Los abajo firmantes, docentes de la Universidad de la República, en particular del Departamento de Ambiente, Territorio y Paisaje; de la Licenciatura en Gestión Ambiental y del Centro Interdisciplinario de Manejo Costero Integrado del Centro Universitario Regional del Este; en consulta con el Instituto de Teoría y Urbanismo de la Facultad de Arquitectura, Diseño y Urbanismo, presentamos las siguientes inquietudes pues consideramos de importancia vital su revisión, para la preservación de la franja costera y el respeto por la normativa nacional territorial y ambiental vigente.

Sobre el Proyecto de la firma SMERALDO PARK S.A., la puesta de manifiesto de su Informe Ambiental para instalación en la Faja de Defensa Costera de un edificio de 8 plantas en Puntas del Chileno- Punta del Este, Maldonado.

Copia de pantalla de https://www.dinama.gub.uy/oan/?page_id=70

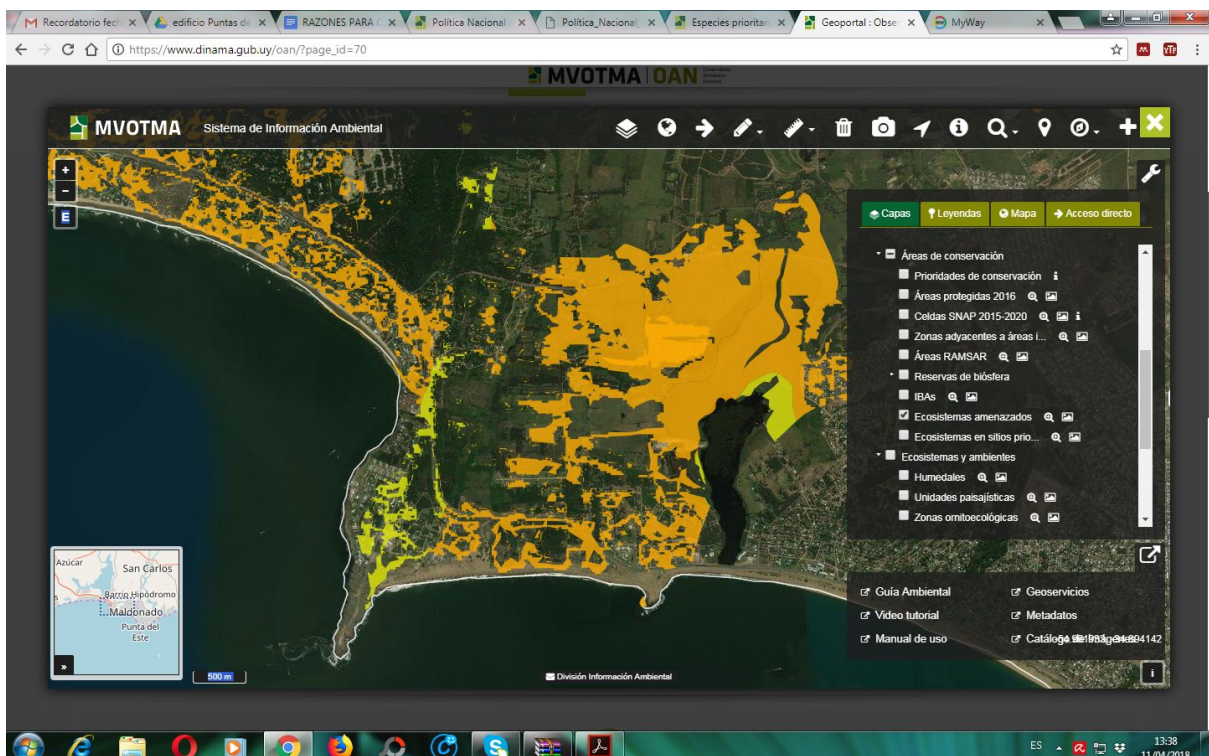
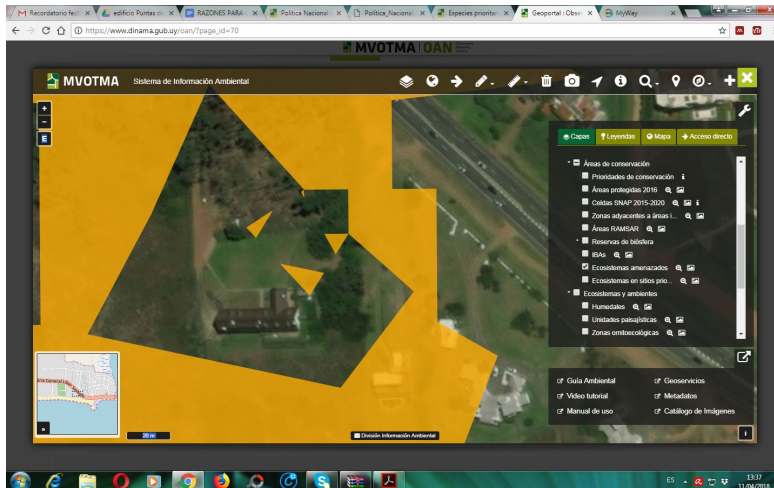
5. La presentación de figuras a escala país (ubicación de fotografías de los vuelos del SGM, macro cuencas hidrográficas, entre otras) no aportan ningún elemento de información acerca de un predio de escala urbana.

Asimismo se utilizan ampliaciones de análisis de pixelación de parches hechos a escala país para mostrar datos de escala predial.

Es fundamental precisar que la información del SIT de MVOTMA es elaborada a escala país en base a Imágenes LANDSAT (Landsat 8 en algunos casos, pero en otros con misiones anteriores)

- El tamaño de la imagen es de 170 x 185 kilómetros de lado
- El máximo de resolución para aspectos muy puntuales es a escala 1:40.000
- El uso óptimo es "Large regional coverage" como lo define <https://www.geoimage.com.au/satellite/landsat-8> y NO el análisis de situaciones puntuales de predios de la extensión de este caso, pues LA RESOLUCIÓN MÍNIMA no permite discriminar a esa escala.
- En la figura del IAR copiada más abajo, por el tipo de "agujero" en la cobertura, es posible que el mismo se deba a un problema de proyección de la capa de

información (algo bastante frecuente cuando se trabaja con capas de gran extensión y no se tiene el hardware adecuado) y no de un dato de la realidad

Debido a estas razones técnico-metodológicas afirmamos que este análisis no es correcto. Además altera premeditadamente la información que se busca mostrar en la capa del SIG de referencia, alimentando prácticas que no contribuyen a un uso correcto del instrumento de la evaluación ambiental en Uruguay. Este mal uso de la información da por válido que una mínima parte sin clasificar, dentro de un área con clasificación de riesgo, pueda quedar catalogada como apta.

Contrariamente al uso que se da a esta información en el proyecto, el análisis del arco de playa confirma la existencia de un porcentaje muy alto de superficie con ecosistemas amenazados.
